改善箇所説明図

アシストグリップ取付部のパネル取付部の断面図 (A-A)

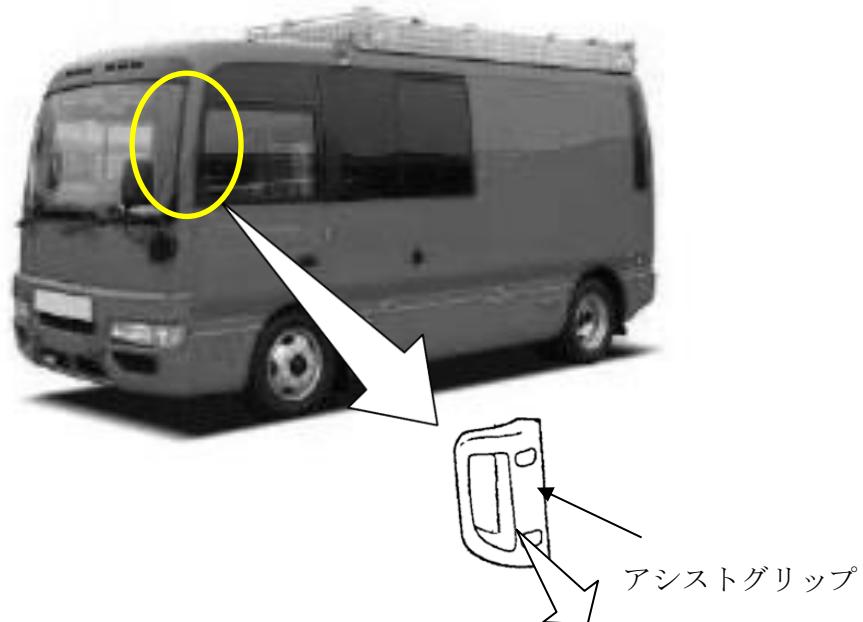
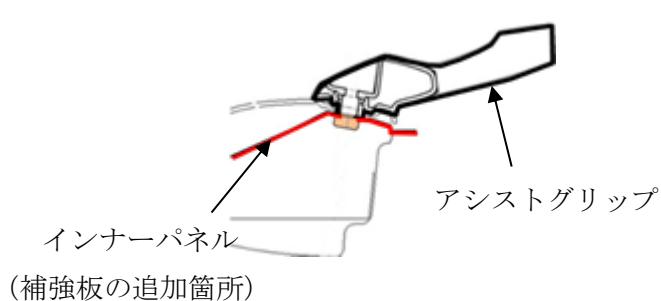
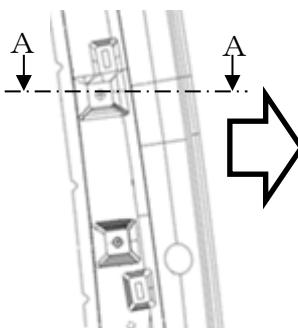
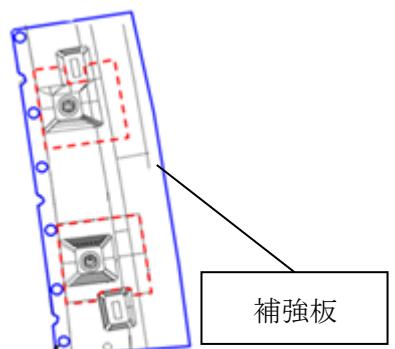
不具合発生箇所

助手席のアシストグリップにおいて、取付部のパネルの強度が不足しているため、繰り返し使用することで、パネルに亀裂が入ることがある。そのため、そのままの状態で使用すると、助手席に乗り込む際にアシストグリップが外れ、最悪の場合、転倒するおそれがある。

補強板の追加

全車両、助手席側アシストグリップ取付部に補強板を追加する。

識別：金色のシールをモデルナンバープレートの右横に貼り付ける。
